Opinia Nr 006331

w budynku przy ul. Topolowej nr 17/7 w Wolbroszcu

dotycząca urządzeń grzewczo-kominowych używanych przez

Dotyczy:

SZKIC ORIENTACYJNY

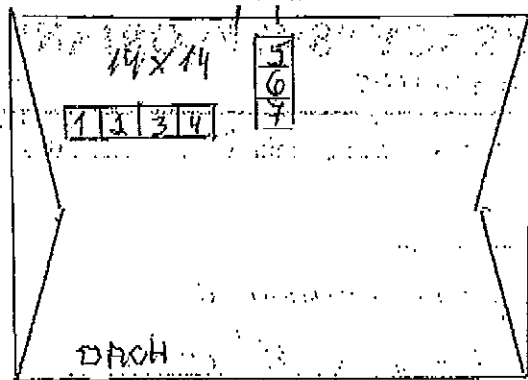
1. Przewód kamionowy nr. 4 może być przeznaczony dla górnego podgrzewacza wody: julek, julek, julek, julek
2. Identyfikacja wywierca: Tarnicki istniejąca przewód nr. 1
3. Identyfikacja wywierca: kuchnia istniejąca przewód nr. 6.
4. Dla prawidłowego funkcjonowania urządzeń kamionowych zapewnić należy napływ powietrza z terenu poprzez urządzenia nawiewne.
